ANÁLISE TÉCNICA DO ITEM 10 – PREGÃO ELETRÔNICO 035/2020 – ARSER

Empresa Licitante: High Solutions do Brasil EIRELI (CNPJ 10.698.394/0001-57)

Produto Ofertado: HPE (Hewlett Packard Enterprise) ML350

ANÁLISE DA JUSTIFICATIVA APRESENTADA PARA O ITEM 11 – PREGÃO ELETRÔNICO 035/2020 – ARSER

Internal View – with optional 2nd CPU, Smart Array Modular Controller and Redundant Fan Kit shown

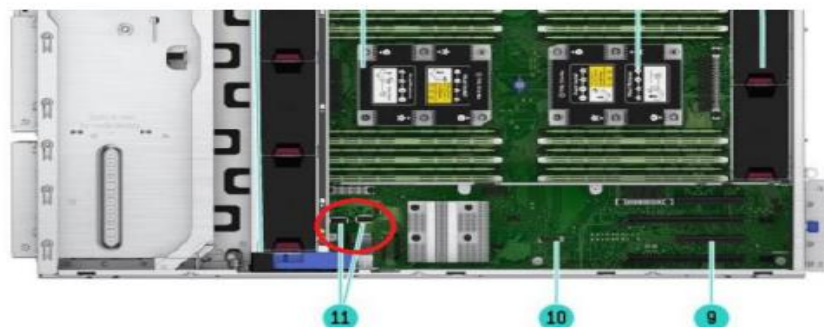
A licitante, em sua resposta, incluiu um print do mesmo folder técnico que mostra os conectores internos da placa-mãe do modelo ofertado, reproduzido abaixo, e informa que essas duas portas USBs internas se somariam a outras 6 (seis) portas externas, o que totalizaria 8 portas USBs.

A comissão identificou na página 12 do datasheet do equipamento apenas 6 portas USB.

Entretanto na página 03 do mesmo datasheet, é informado que além das 6 portas USB externo, ainda possui 2 portas interna. Como o edital não informa que as 8 portas precisam ser externas, compreendo que o equipamento atende a especificação, por ter 8 portas no total.

O referido folder técnico mostra claramente, na página 12, que a quantidade total de portas USBs do modelo HPE ML350 totalizam 6 (seis): 2 portas 3.0 frontais, 2 portas 3.0 traseiras e 2 portas internas (1 porta 3.0 e 1 porta 2.0), conforme print de tela que descreve todas as interfaces do modelo proposto:

Nas Páginas 2 e 4 do mesmo folder são mostrados, respectivamente, todos os conectores frontais e traseiros, os quais citam apenas 2 conectores USB 3.0 frontais e 2 conectores USB 3.0 traseiros, os quais, somados aos dois conectores internos, totalizam 6 portas USBs (5 portas 3.0 e 1 porta 2.0).

Pelo exposto, informamos que o equipamento ofertado **NÃO ATENDE** ao exigido no Edital Retificado para o item 10.
